改善箇所説明図

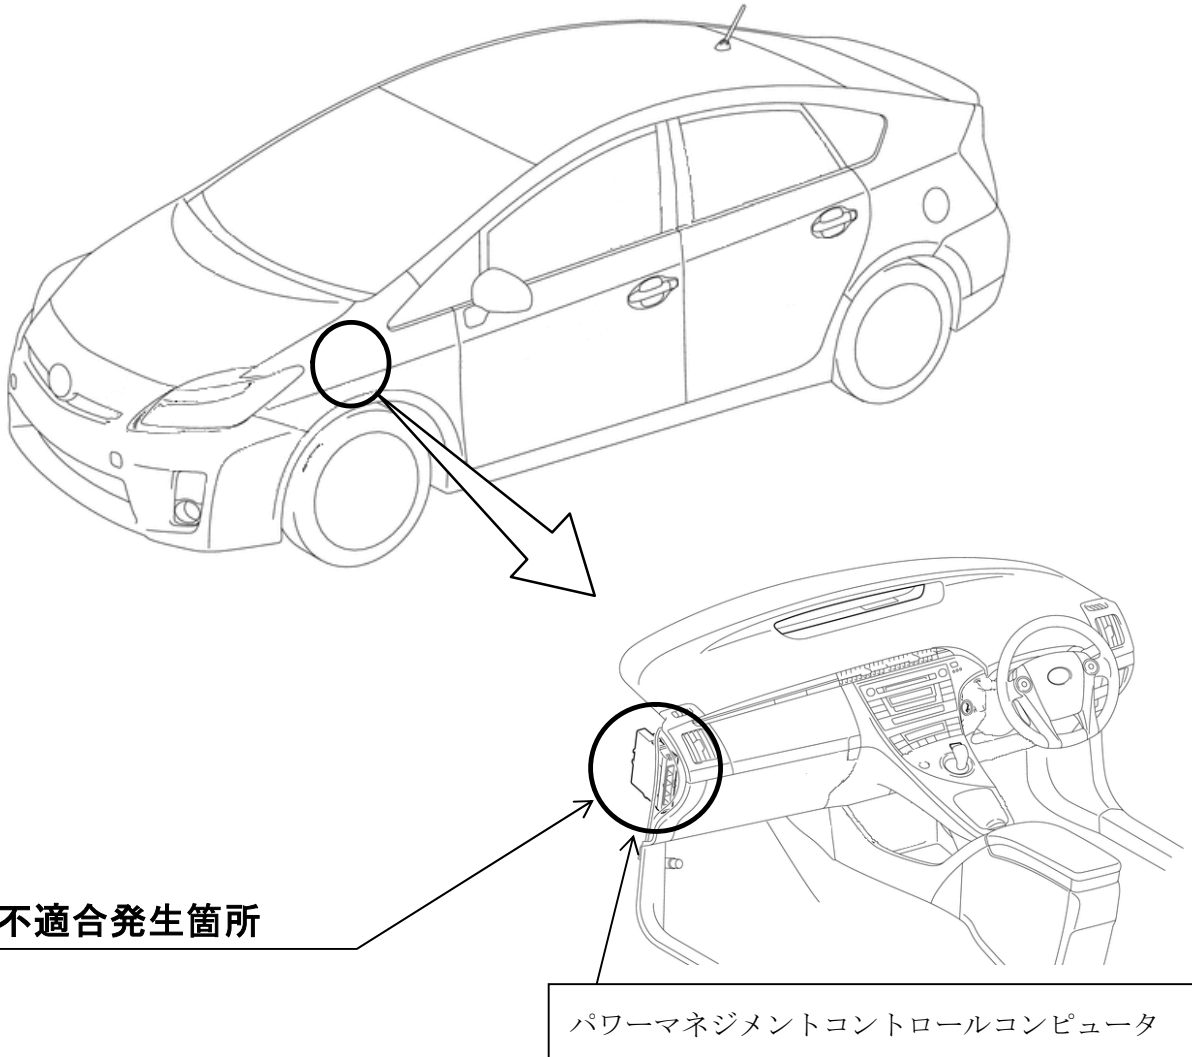
ハイブリッドシステムにおいて、異常判定時の制御プログラムが不適切なため、急加速時等の高負荷走行中に昇圧回路の素子が損傷した場合に、フェールセーフモードに移行すべきところ、移行できないことがある。そのため、警告灯が点灯し、ハイブリッドシステムが停止して、走行不能となるおそれがある。

全車両、異常判定時の制御プログラムを対策仕様に修正する。
当該制御プログラム修正後に素子が損傷して警告灯が点灯した場合は、電力変換器のモジュールを無償交換する。

識別：改善済車両には、車台番号打刻の一桁目上部に黄色ペイントを塗布する。
